Modulo per la presentazione delle osservazioni per i piani/programmi/progetti sottoposti a procedimenti di valutazione ambientale di competenza statale

ID: Codice procedura (ID_VIP/ID_MATTM): 12691

“Progetto di un impianto eolico denominato "Pitigliano" ubicato nei comuni di Pitigliano (GR) e Sorano (GR) costituito da 20 (venti) aerogeneratori di potenza nominale 7,0 MW per un totale di 140,0 MW con relative opere connesse ed infrastrutture indispensabili”

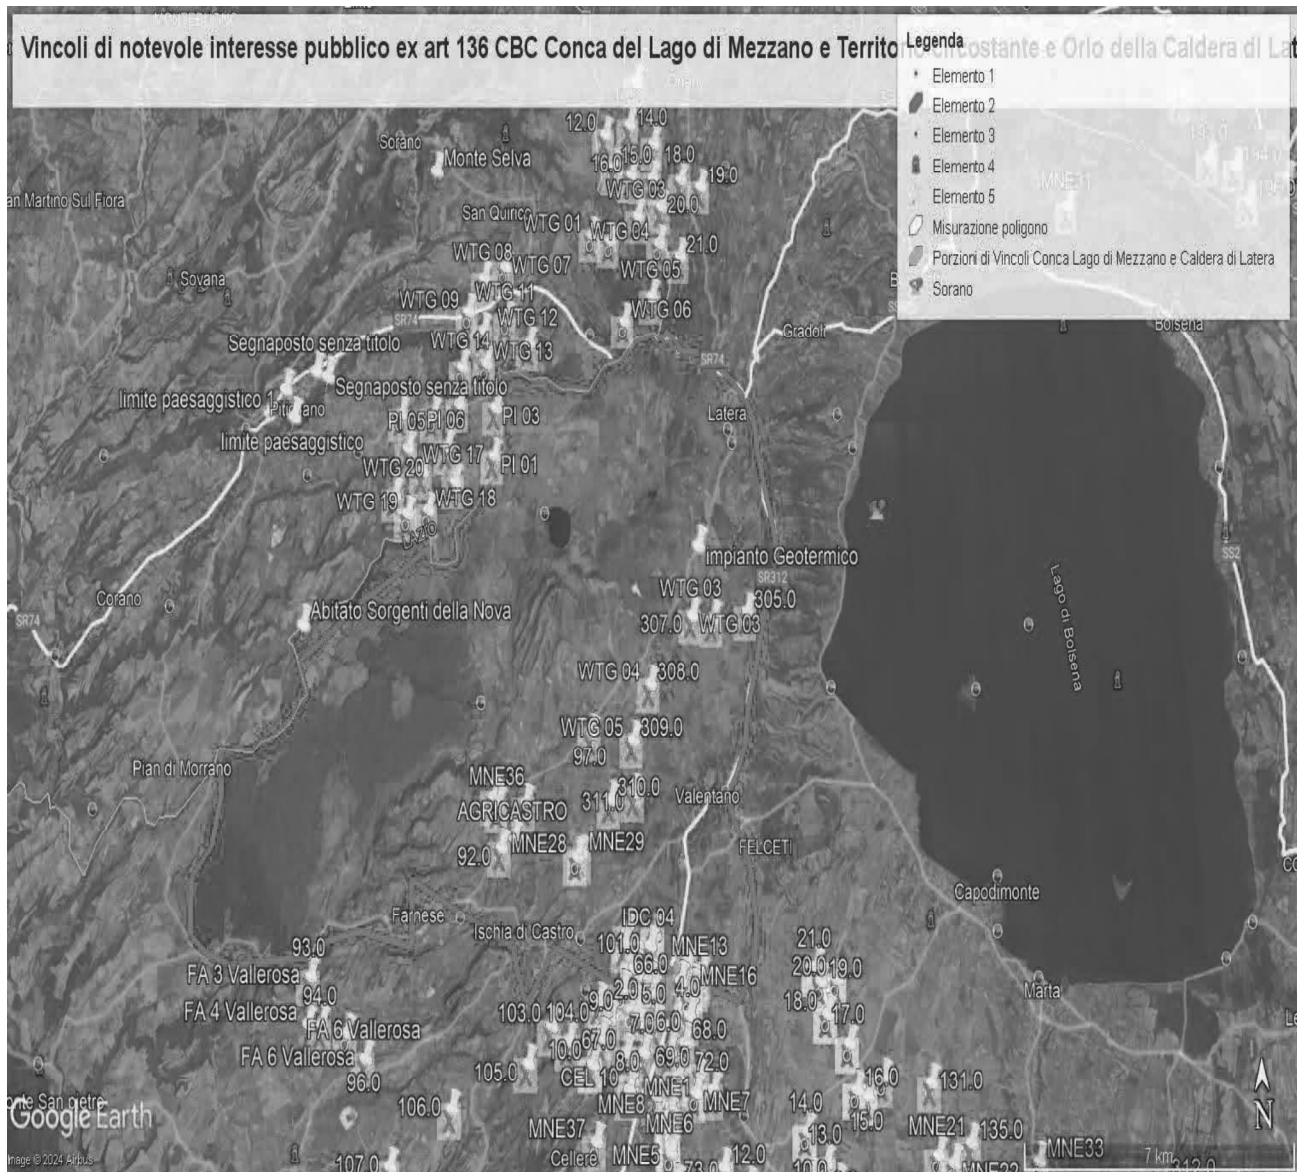
Al contrario di quanto sostiene la proponente, si evidenzia che l'impianto eolico industriale citato non solo ricadrebbe con tutti e 20 gli aerogeneratori all'interno delle fasce di rispetto di 3 km di due vincoli paesaggistici di notevole interesse pubblico esistenti nella Regione Lazio e con una parte di essi nel vincolo paesaggistico del Centro abitato di Sorano (GR) quindi in aree non idonee all'installazione di impianti di energia rinnovabile. Addirittura, alcuni aerogeneratori sarebbero ubicati a poche centinaia di metri dai perimetri dei due vincoli paesaggistici laziali ex art 136 del CBC. Ma la non idoneità dell'area non sarebbe certificata soltanto da questi vincoli paesaggistici ma anche dalle fasce di rispetto dei Beni della Parte seconda del CBC numerosi nel territorio interessato dal progetto dell'impianto eolico. Infatti la Proponente a pag 11 del SIA scrive: *"L'area interessata si trova all'esterno delle aree SIN individuate in Toscana e dista circa: 2,8 km dal centro abitato di Pitigliano, 2,7 km dal centro abitato di Onano, 2,8 km dal centro abitato di Latera"*. Quindi l'impianto come certifica la proponente potrebbe ricadere all'interno delle fasce di rispetto dei Centri Storici dei paesi citati e comunque li lambirebbe. Incompatibile sarebbe l'ubicazione di una parte del cavidotto che ricadrebbe nelle fasce di rispetto

Come è illustrato nell'immagine si ribadisce che l'impianto industriale "Pitigliano" ricade completamente all'interno delle fasce di rispetto dei due vincoli di notevole

IMMAGINE n. 2 Impianto eolico industriale “Pitigliano” e distanze aerogeneratori dai Vincoli della Conca del Lago di Mezzano...

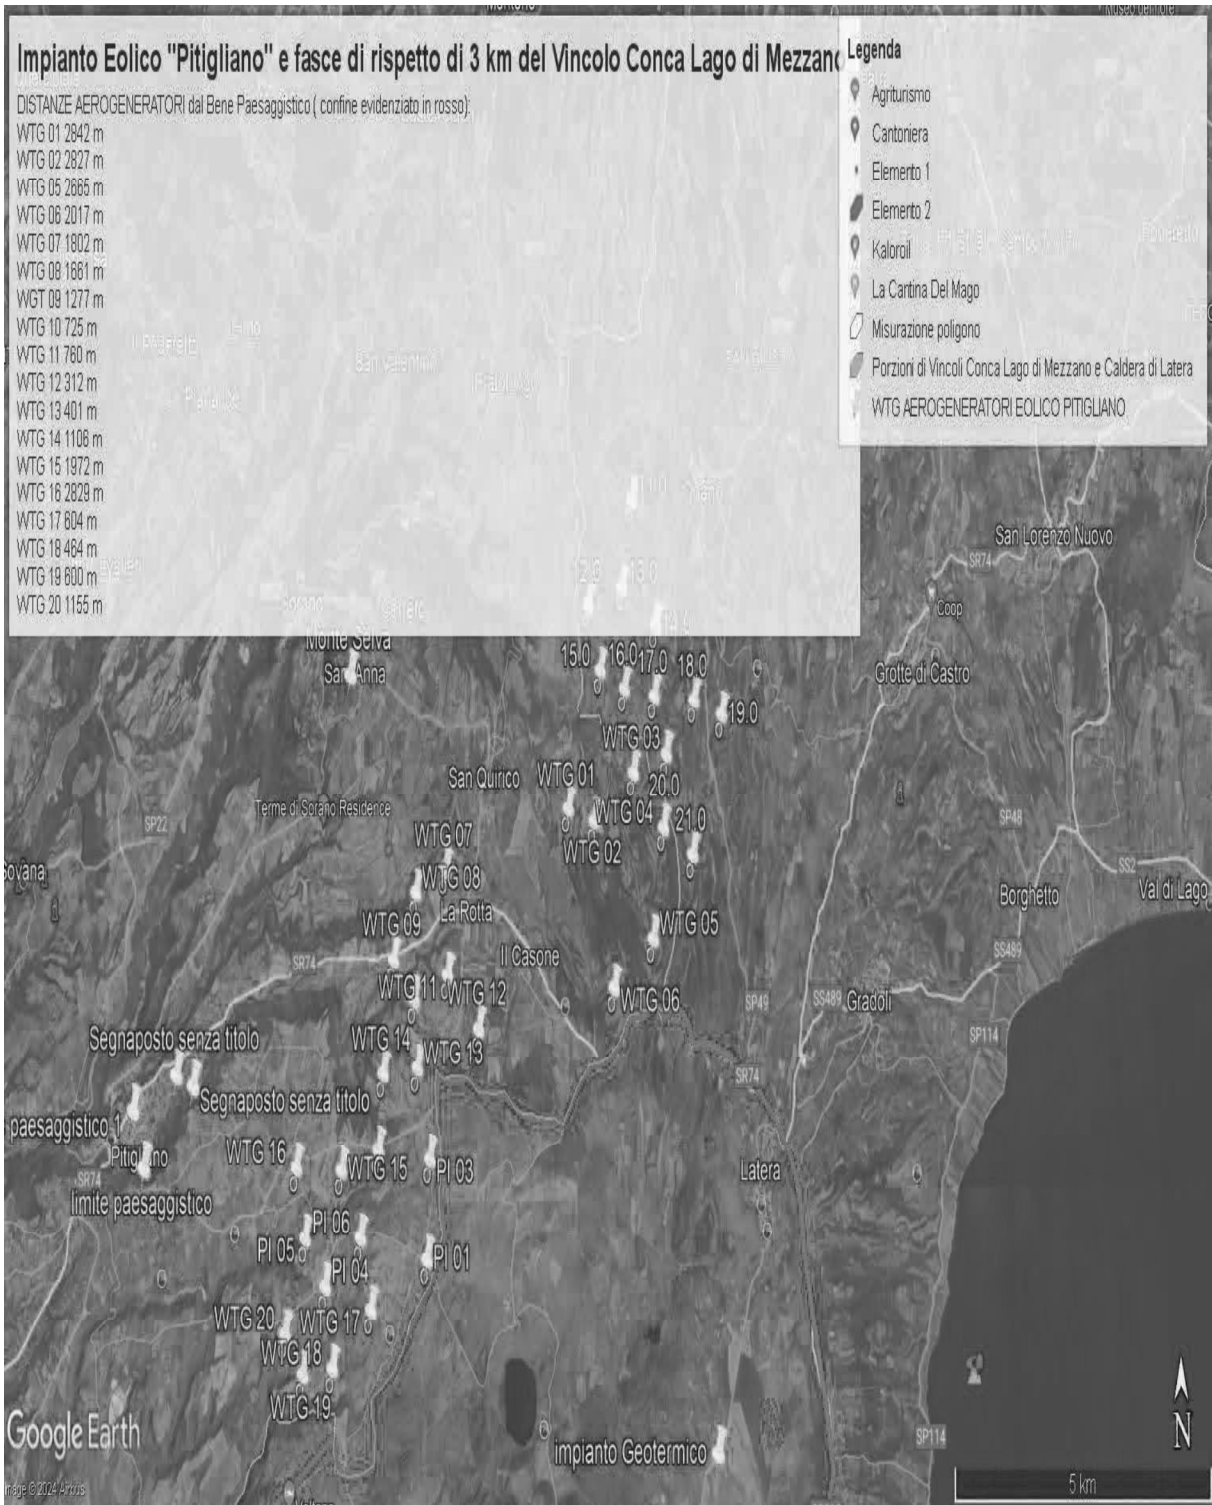
interesse pubblico e lambisce quelle di un terzo vincolo e quindi come affermato dal Consiglio di Stato nelle sentenze citate, l'impianto è insediato in area non idonea ai sensi dell'art. 20 comma 8 lettera c quater del D.Lgs. n. 199/2021 e ss.mm.ii al contrario di quanto sostiene la proponente.

ad impattare sul territorio e sulle economie di cinque Comuni del Lazio (Farnese, Onano, Latera, Valentano, Grotte di Castro e Gradoli) si trova nelle fasce di rispetto dei Beni di notevole interesse pubblico come si è evidenziate nelle Osservazioni precedenti e crea degli impatti negativi anche sui beni naturalistici come verrà dettagliato nell'Osservazione relativa alla Vinca. Inoltre, andrebbe a sommarsi al già enorme cumulo di impianti eolici e fotovoltaici e geotermici che creano una elevata criticità ambientale nella provincia di Viterbo e interferiscono anche con il territorio toscano come si può vedere dalle varie immagini dell'Allegato n. 1.

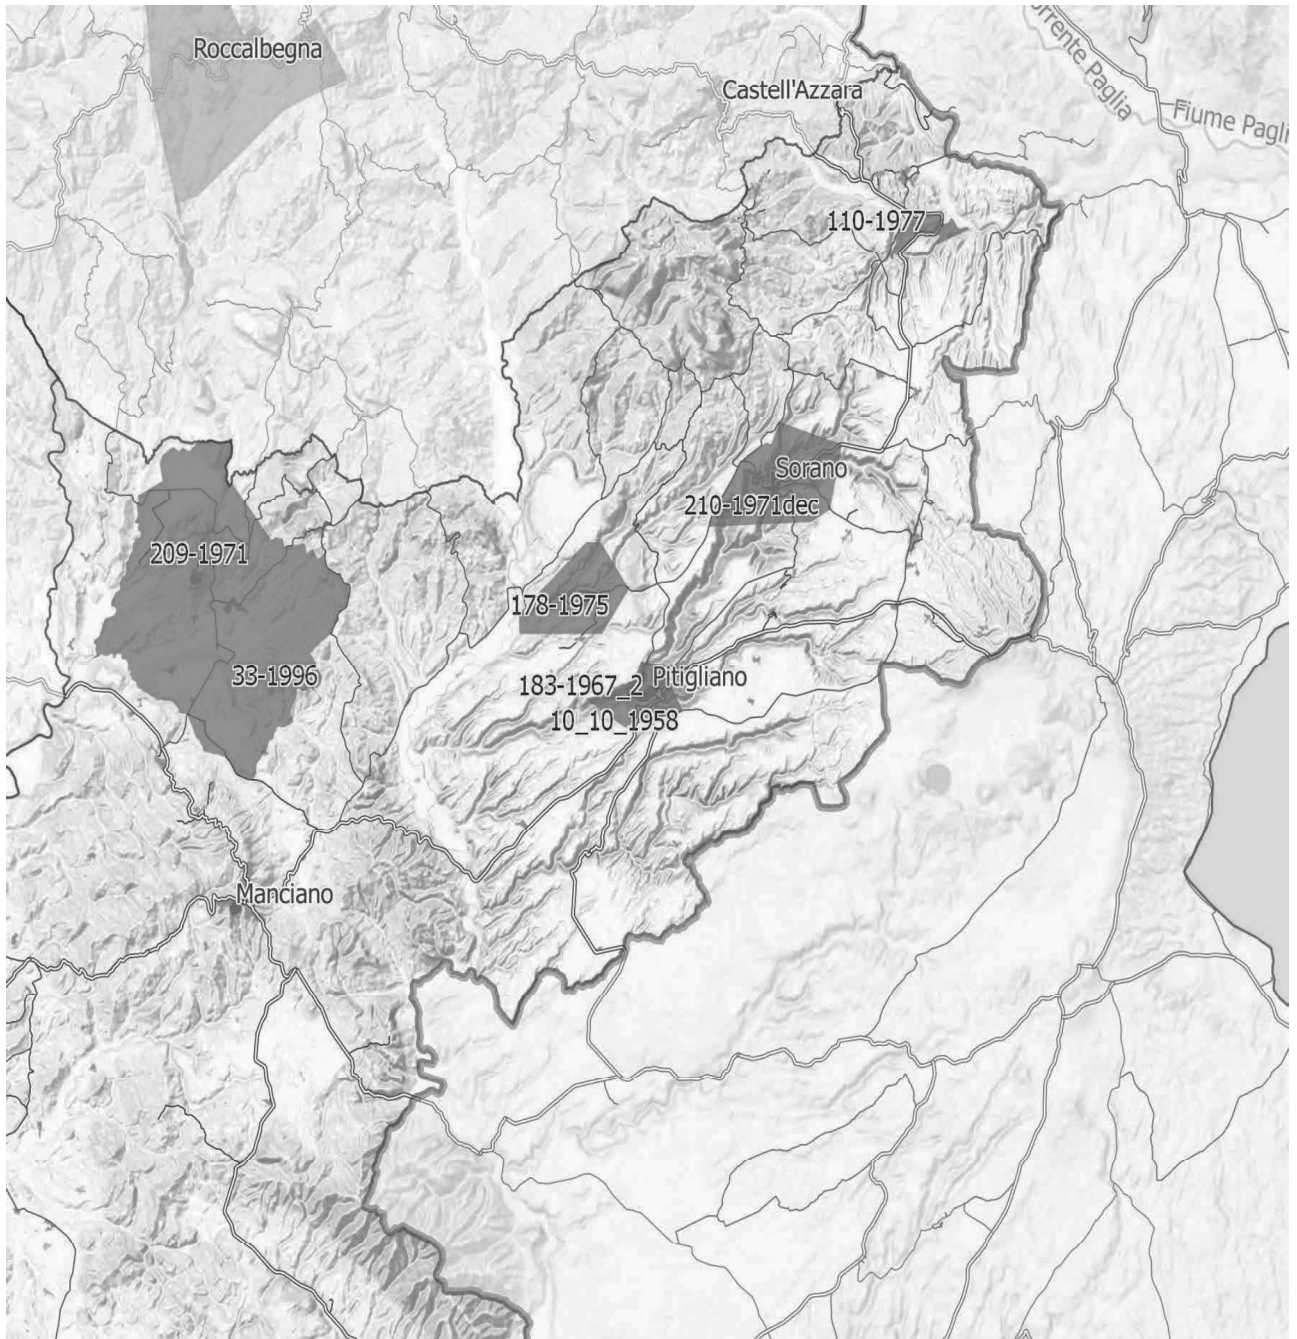
Inoltre, come sostiene la Proponente parte dell'impianto si verrebbe a trovare a 3,5 km dal centro abitato di Sorano. Infatti, tre degli aerogeneratori WTG 08, 09, 10 sono addirittura all'interno delle fasce di rispetto dei 3 km del suo vincolo paesaggistico di notevole interesse pubblico ex art 136 del CBC. Si evidenzia che così si crea

IMMAGINE n 5. Mappa eolici elaborata dall'Associazione Amici della Terra. La mappa evidenzia il cumulo degli impianti tra Lazio e Toscana.

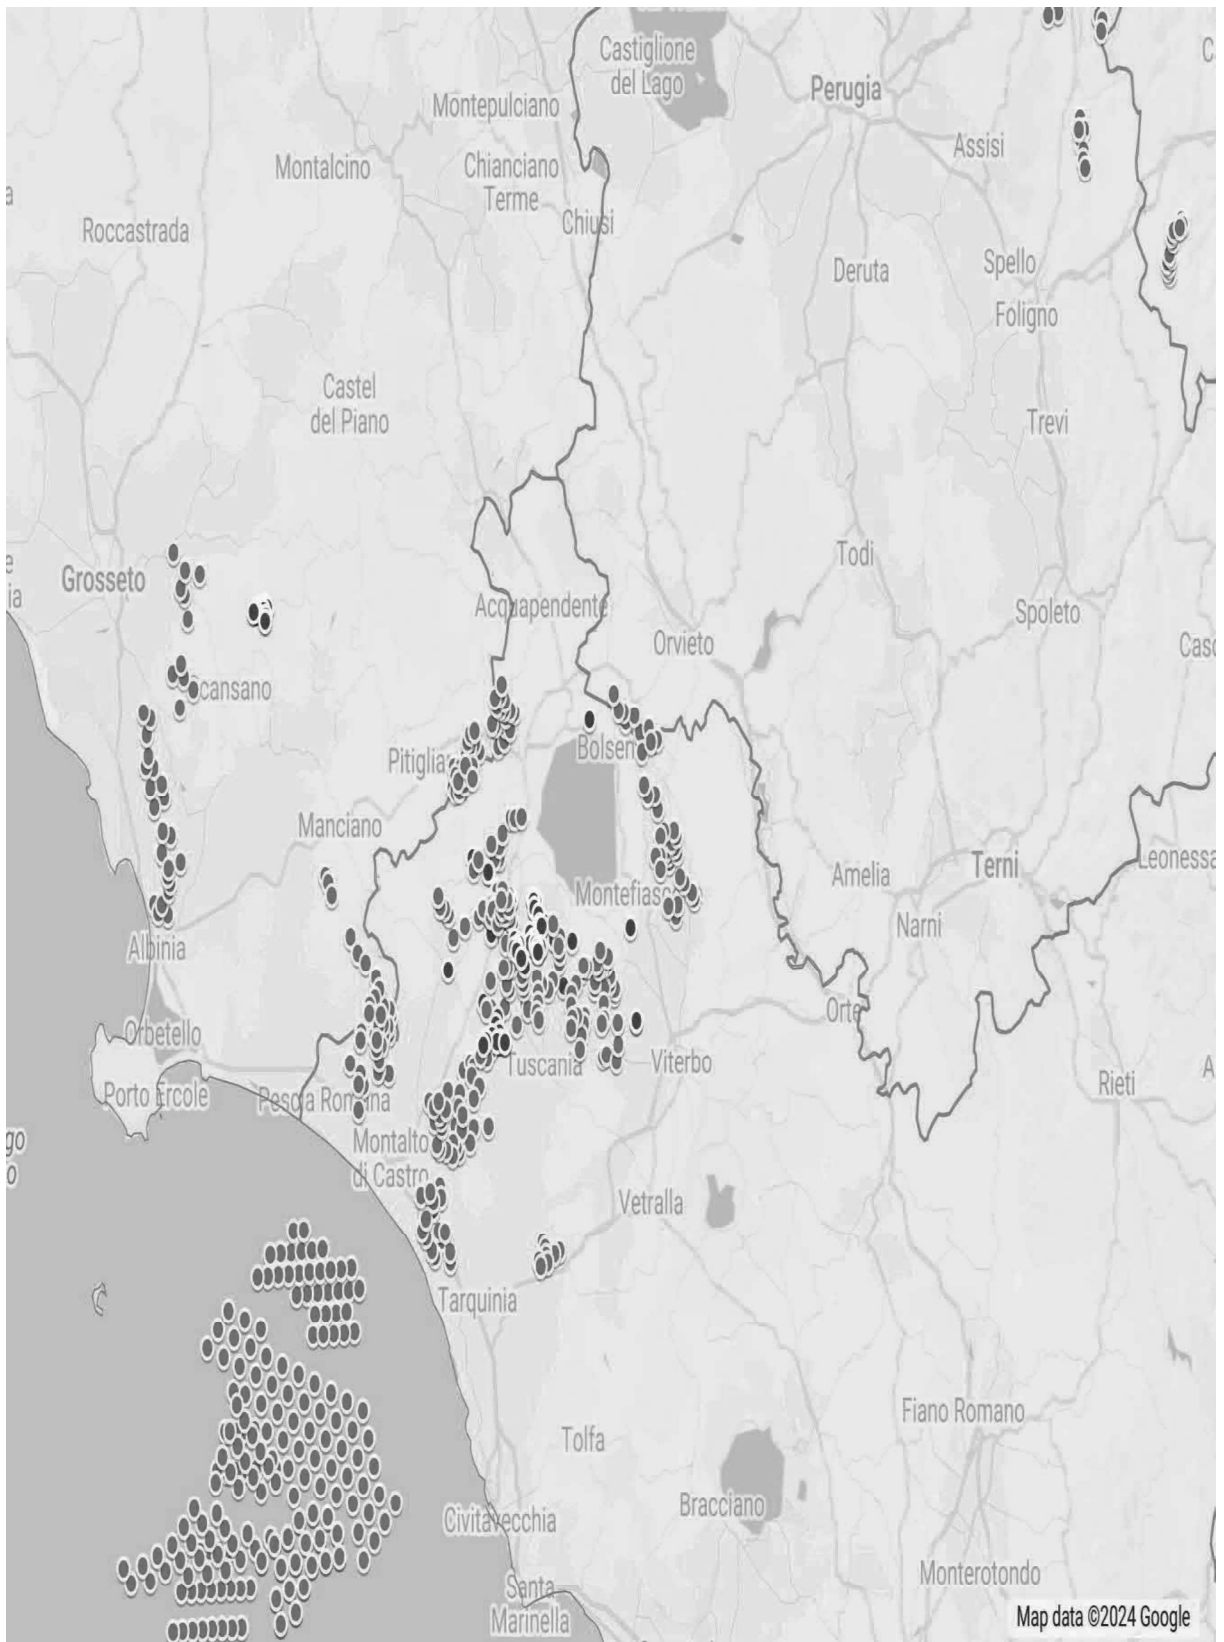
Riguardo al cumulo degli impianti FER, le mappe prodotte dalla proponente riguardano, come già evidenziato, soltanto una parte molto piccola degli impianti FER dell'area intermedia e vasta e in particolare di quelli eolici che contribuiscono a creare un notevole cumulo e la saturazione del territorio tosco laziale. Riguardo al cumulo dei soli impianti eolici si riporta la mappa dell'intervisibilità degli impianti eolici elaborata dall'Associazione nazionale “Amici della Terra”.

Se agli impianti eolici rappresentati qui sopra che non comprendono sia l'impianto eolico Pitigliano e le altre 14 pale del progetto eolico in verifica amministrativa sempre nel territorio di Pitigliano si aggiungono i migliaia di ettari (7000 fin'ora) di territorio occupato dagli impianti fotovoltaici e agrivoltaici e dalle altre tipologie appare chiaro il numero spropositato degli impianti FER nella bassa toscana e nella Tuscia.
